SWING ARM
for HONDA CT125(20-)
Part No. :52-06-210

52-06-210/202311A1

【注意事項】 ピボットシャフトとベアリングインナーカラーの固着防止対策

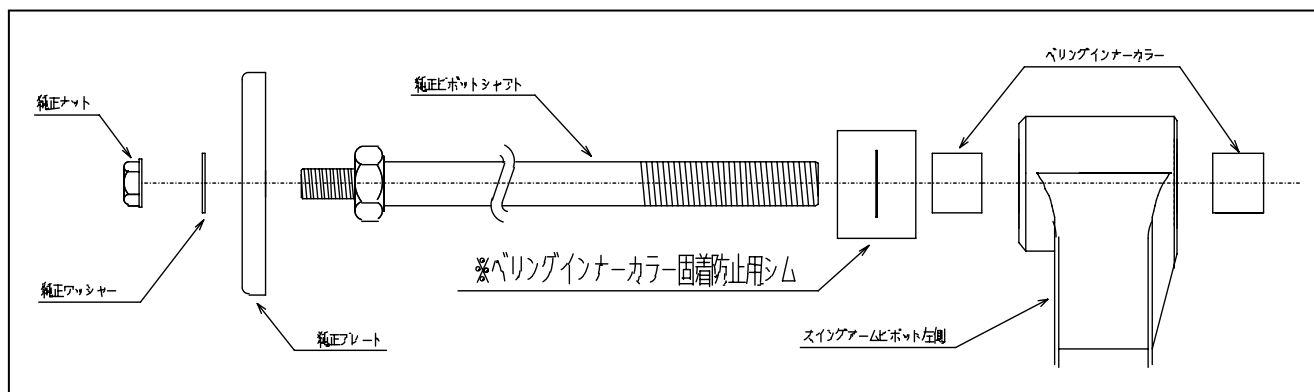
CT125（JA55&JA65）用スイングアームを装着の際、ピボットシャフトの締めすぎによりベアリングインナーカラーが固着して取れなくなる事例が発生しています。ピボットシャフトの六角形状の根本部分にベアリングインナーカラーが圧入されるような感じになる事が原因で、全ての車両で発生するという事案ではありませんが、固着防止措置として下記図面の位置にシムを入れて装着していただきますよう、よろしくお願い致します。
